PARECER TÉCNICO DE PROCESSO DE OUTORGA DE GRANDE PORTE
ABHA Nº003/2024

Análise do processo: 57272/2022 - 1370.01.0050254/2022-51

Subsidiar o Parecer Técnico da Câmara Técnica de Outorga e Cobrança – CTOC do Comitê de Bacia do Rio Araguari na análise do pedido de outorga referente a desvio parcial/total de curso d'água que será construído na unidade da Companhia Mineradora do Pirocloro de Araxá.

Figura 3.4. Desenhos representativos do aterro e do emboque do canal de desvio

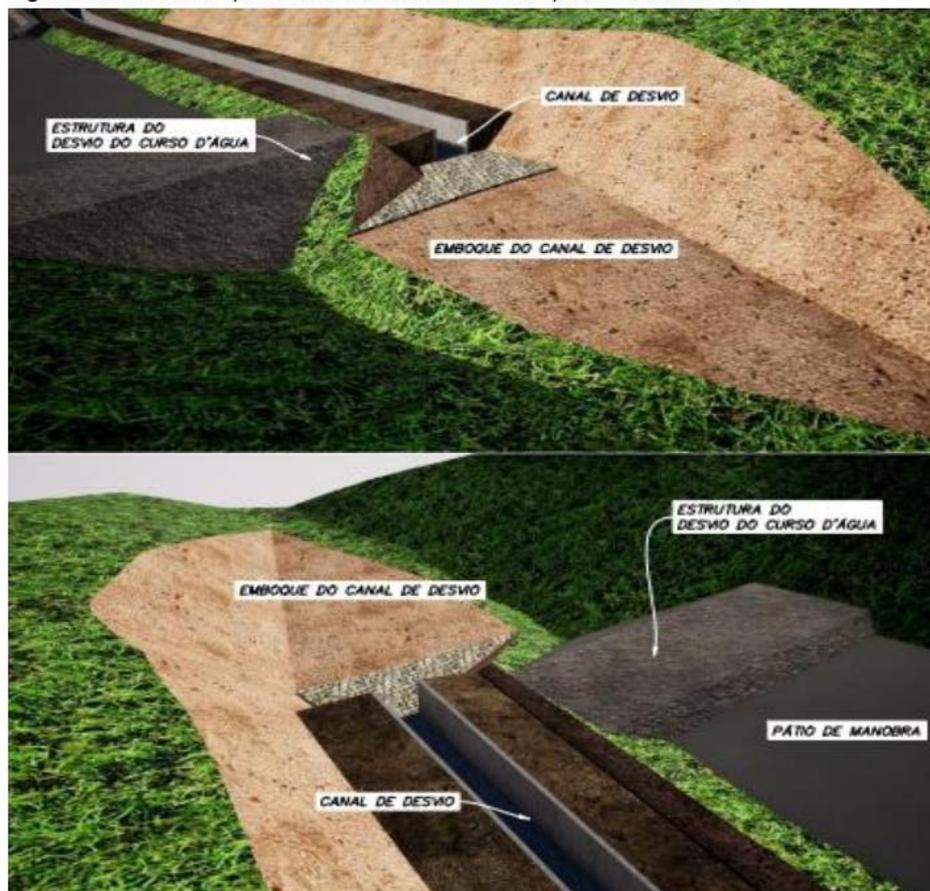
Ainda segundo o relatório, a disponibilidade hídrica para o Córrego da Cava é de 0,00596 m³/s e a estrutura projetada para a realização do desvio total apresenta características capaz de resistir a uma cheia de projeto referente ao tempo de retorno deca milenar segura, sem amortecimento de cheias, conforme dimensionamento hidráulico detalhado no relatório.

Será implantado um aterro que constituirá a estrutura de desvio, previsto junto ao início do canal para direcionamento do fluxo hídrico. Como medida mitigadora o projeto propõe a construção de um Dique de Contenção de Sedimentos para conter assim os sedimentos gerados pela pilha mencionada, eliminando ou minimizando impactos inerentes ao processo, como o lançamento de água com turbidez acima do previsto na legislação e o assoreamento dos corpos hídricos locais. Este será assentado sobre o dreno de fundo projetado para a pilha, o qual será prolongado sobre toda extensão do talvegue a montante do dique, de modo a coletar de forma isolada as contribuições provenientes do aporte de águas oriundas das nascentes a montante, evitando saturações e consequentes desestabilizações dos maciços.

Na figura a seguir apresentada no relatório técnico de outorga é demonstrado o perfil construtivo do desvio.

4	Comprovar, através de relatório técnico com ART do responsável que, canalização foi dimensionada para suportar a vazão máxima.	30 dias após finalização da obra do desvio.
